Betrifft: Vorhaben „Pumpspeicherkraftwerk Koralm“, GZ: ABT13-11.10-441/2016, Einwendungen des Umweltdachverbandes im Rahmen des UVP-Verfahrens

EINWENDUNGEN

gegen das Vorhaben „Pumpspeicherkraftwerk Koralm“ und begehrt damit Parteistellung im gegenständlichen UVP-Verfahren (GZ: ABT13-11.10-441/2016).

Abbildung 1: Screenshot Digitaler Atlas Steiermark – Ökologischer Zustand NGP 2009 Detailwasserkörper 802660000; aufgenommen am 13.06.2017;

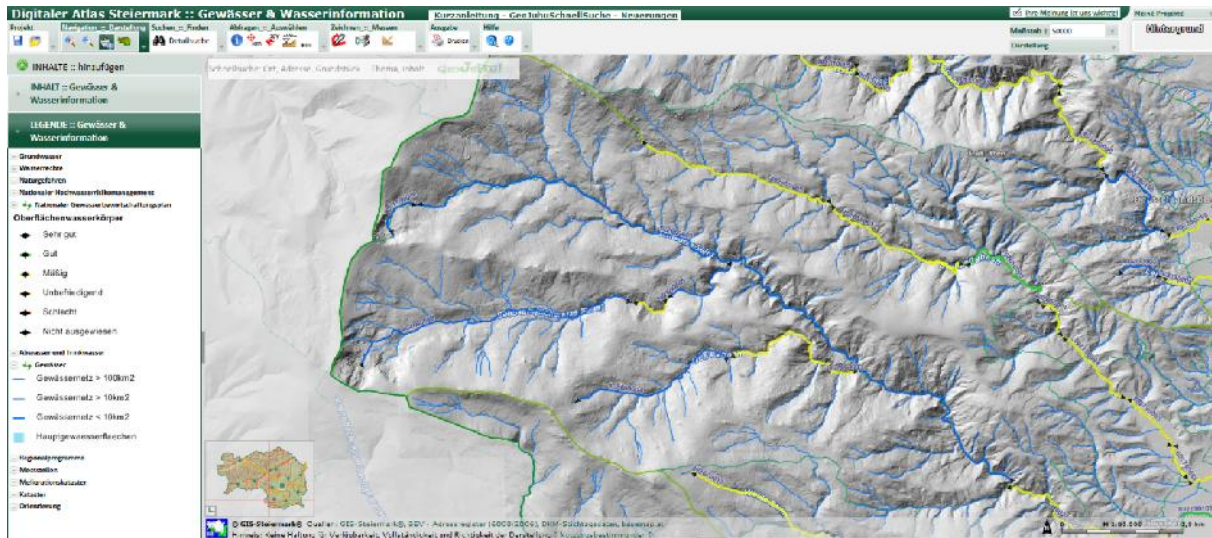
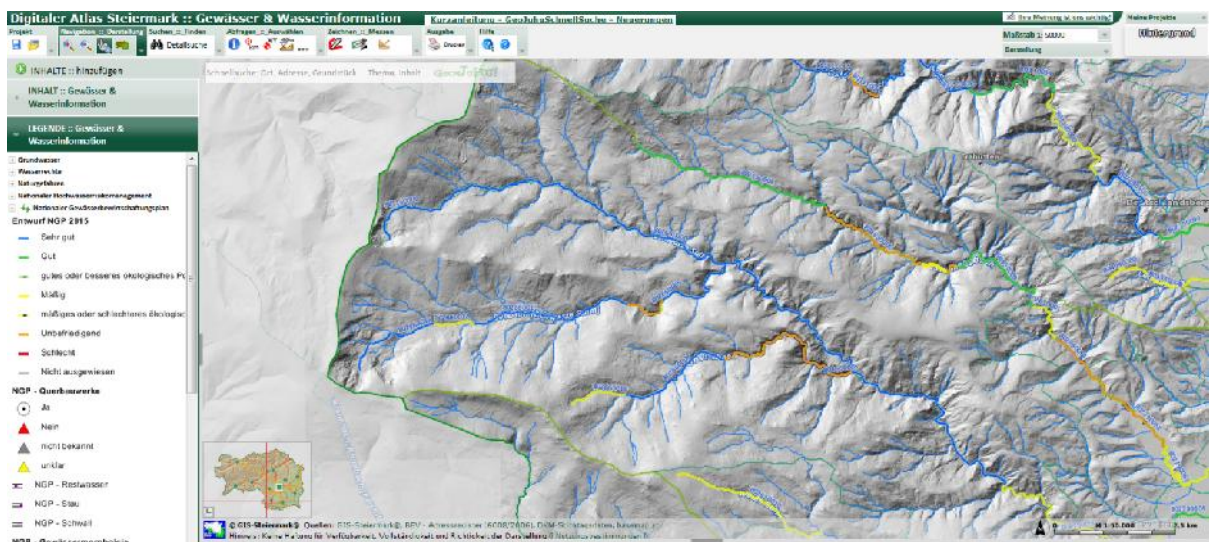
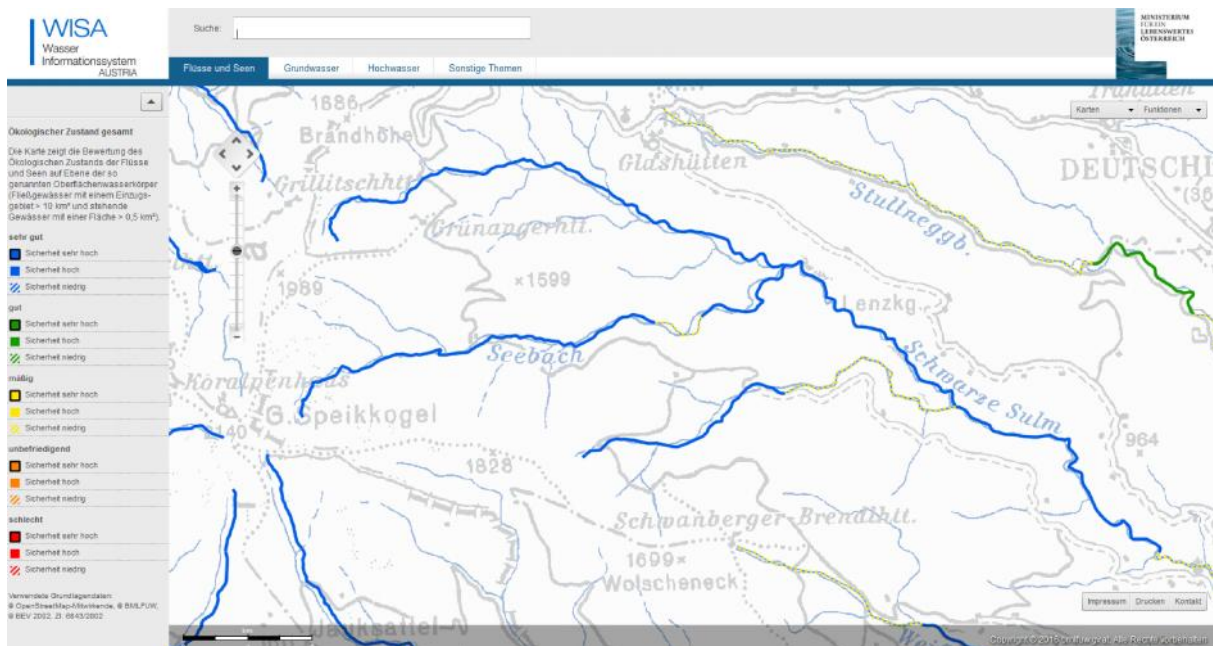
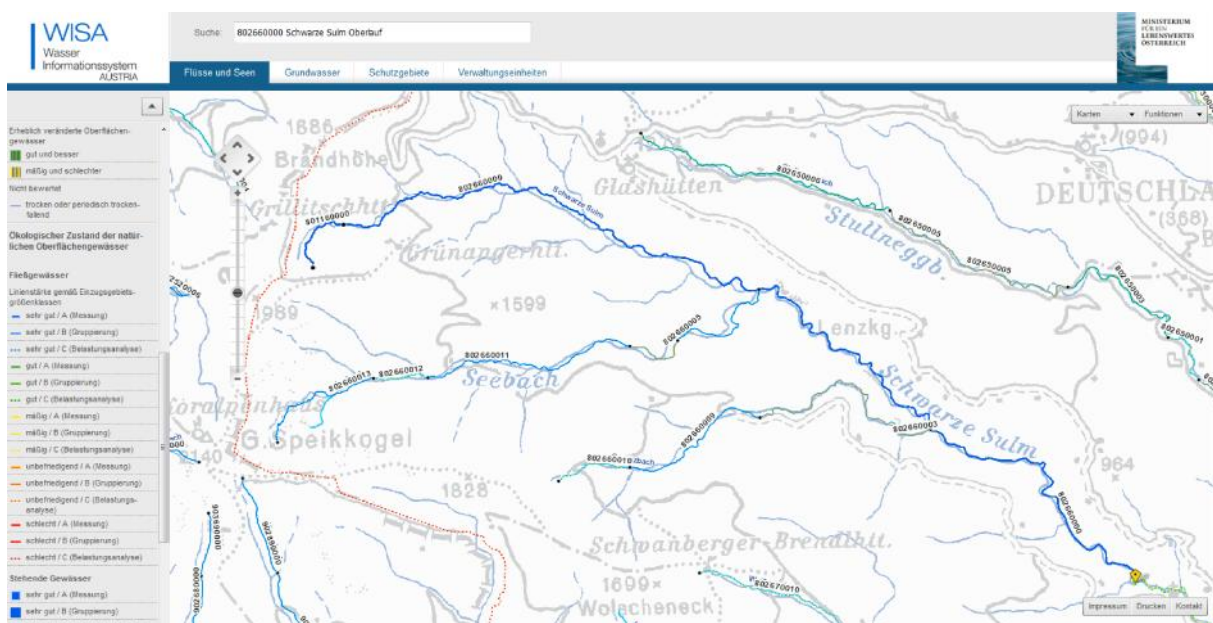
- Nicht nachvollziehbar ist die **Einstufung des DWK 802660000 der Schwarzen Sulm als gut**. Im Gutachten angeführt wird dazu Folgendes (S 119): „Aufgrund von Wasserentnahmen im Oberlauf der Schwarzen Sulm wurde für den Detailwasserkörper 802660000 durch die Wasserrechtsbehörde des Amtes der Stmk. Landesregierung festgestellt, dass kein sehr guter Zustand vorliegt (Amt der Steiermärkischen Landesregierung 2012).“ Dieser von der steirischen Wasserrechtsbehörde angestrebte Abstufung des ökologischen Zustands des angesprochenen DWK von sehr gut auf gut im Zuge des § 21a-Verfahrens im Fall KW Schwarze Sulm (s Bescheid mit der GZ ABT13-32.00-297/2012-118 vom 4.9.2013) wurde weder seitens der obersten Wasserrechtsbehörde (s Amtsbeschwerde des BMLFUW gem § 116 WRG gegen den Bescheid des Landeshauptmannes von Steiermark betreffend KW Schwarze Sulm, Ausbaustufe A, wasserrechtliche Vorschriften nach § 21a WRG vom 9.10.2013 an den Verwaltungsgerichtshof) noch seitens des EuGH (s Urteil in der Rechtssache C-346/14 vom 4.5.2016) bestätigt. Zudem ist sowohl im Digitalen Atlas der Steiermark als auch im WISA – Wasserinformationssystem Austria des BMLFUW der gesamte Detailwasserkörper 802660000 nach NGP 2009 und nach Entwurf des NGP 2015 als „sehr gut“ ausgewiesen – siehe Abbildungen 1-4.

Somit ist zumindest aufgrund der prognostizierten Restwassersituation *auch in diesem DWK mit Verschlechterungen in Folge der Errichtung des PSW Koralm zu rechnen* und sind diese Verschlechterungen in der Gesamtbeurteilung zu berücksichtigen.
